Réponse du Maître d'ouvrage

Avis MRAE du 30 mai 2024

n°MRAE 2024APNA104

dossier P-2024-15594

Extrait du PADD (source : PLUI de Sarlat Périgord Noir)

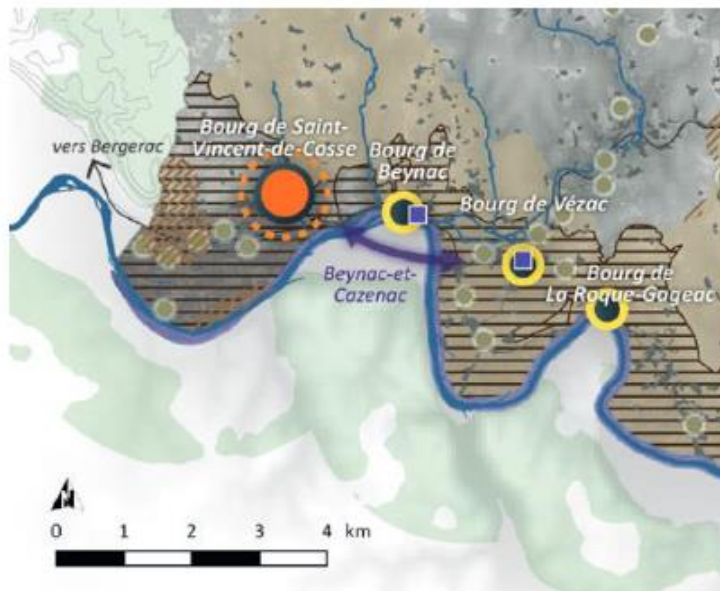
S'agissant du dossier de mise en compatibilité du PLU, celui-ci ne présente pas la nature des modifications affectant le PADD. **La MRAe recommande que le dossier soit complété sur ce point.**

Le plan présenté dans le PADD fait apparaître ces orientations, dont l'objectif 1 de l'axe 1 est compatible et favorable pour le projet. Il est donc considéré que la mise en compatibilité ne remet pas en question les orientations du PADD, notamment celles relatives à l'axe 1.

En outre, le projet de contournement de Beynac-et-Cazenac est mentionné sur l'objectif 2 de l'axe 3. Le projet de boucle multimodale remplit les mêmes fonctions auxquelles s'ajoutent un développement des mobilités multimodales durables. L'illustration ci-dessous représente l'orientation respective, où le projet indiqué ci avant est mentionné.

Une mise en compatibilité du PADD est nécessaire.

La dernière phrase de ce paragraphe comprend une erreur de plume, il convient de lire :

« Une mise en compatibilité du PADD **n'est pas** nécessaire ».

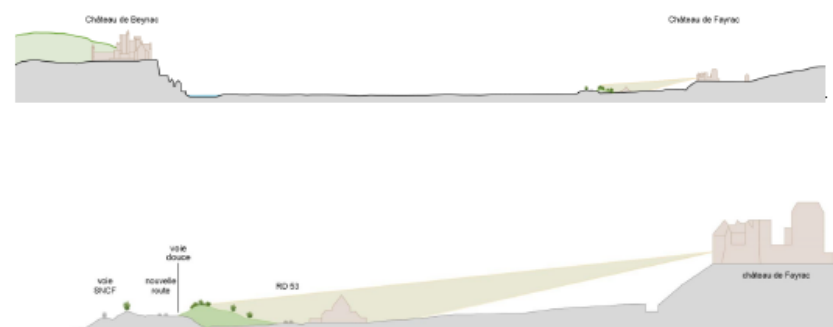
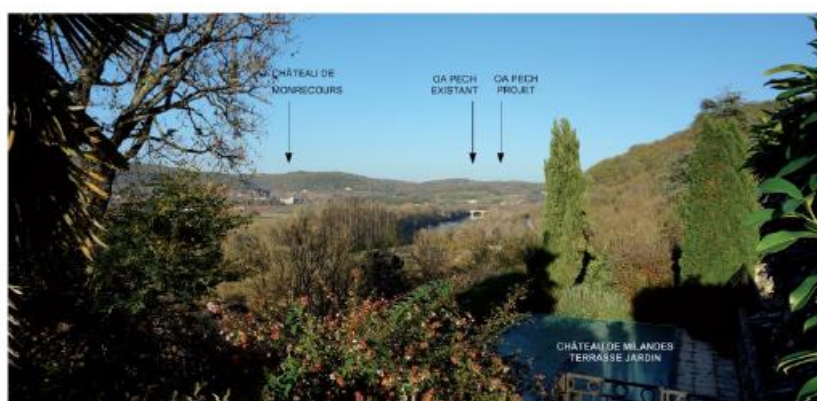
Le projet prévoit des **mesures d'intégration paysagère** du projet, se décomposant en plusieurs séquences détaillées en pages 368 et suivantes de l'étude. Le dossier présente des plans de chaque séquence ainsi que le détail des plantations envisagées. Il comprend la présentation de photomontages depuis les secteurs sensibles (Châteaux des Milandes, de Beynac et de Fayrac). **La MRAe relève que les incidences visuelles restent significatives depuis le château de Fayrac (monument historique) situé à environ 250 m du projet.**

Sur le fond une attention toute particulière a été apportée par l'architecte paysagiste du projet sur le traitement de la covisibilité avec le château de Fayrac. Un modelé paysagé planté a ainsi été conçu dans un mouvement de terre naturel de manière à masquer la nouvelle voie ainsi que la voie ferrée qui est aujourd'hui visible depuis le château de Fayrac.

Il est également à noter que le photomontage illustrant les vues sur le projet depuis le château de Fayrac a été établi au-dessus des toits, pendant la saison hivernale et avant le développement des plantations prévues en accompagnement du projet paysager et de la végétation naturelle. Les vues seront ainsi notablement réduites, voire inexistantes après la réalisation de l'ensemble des aménagements et en période de développement de la végétation.

Des mouvements de terres à l'approche du pont de Fayrac seront réalisés afin de limiter l'impact visuel et sonore de la voie nouvelle au droit de la chapelle de Fayrac et sur une longueur d'environ 300 m. Ces mouvements paysagers dessinés masqueront la nouvelle voie et atténueront le bruit au droit du château de Fayrac. Les mouvements de « terre » se feront de façon à obtenir des raccordements en douceur avec les talus existant de la voie ferrée. Ces mouvements seront plantés d'une chênaie épaisse et d'arbustes en sous-étage. Cette disposition se rapprochera de la typologie paysagère des lisières boisées.

L'implantation des végétaux se fera lors du chantier par le paysagiste de la manière la plus pertinente. Les chênes et les massifs masqueront la vue sur la future voie depuis la chapelle de Fayrac et des terrasses du château.

De plus, un **traitement particulier sera aménagé au niveau du château de Fayrac** : des mouvements de terres à l'approche du pont de Fayrac seront réalisés afin de limiter l'impact visuel et sonore de la voie nouvelle au droit de la chapelle de Fayrac et sur une longueur d'environ 300 m. Ces mouvements paysagers dessinés masqueront la nouvelle voie et atténueront le bruit au droit du château de Fayrac. Les mouvements de « terre » se feront de façon à obtenir des raccords en douceur avec les talus existant de la voie ferrée. Ces mouvements seront plantés d'une chênaie épaisse et d'arbustes en sous-étage. Cette disposition se rapprochera de la typologie paysagère des lisières boisées.
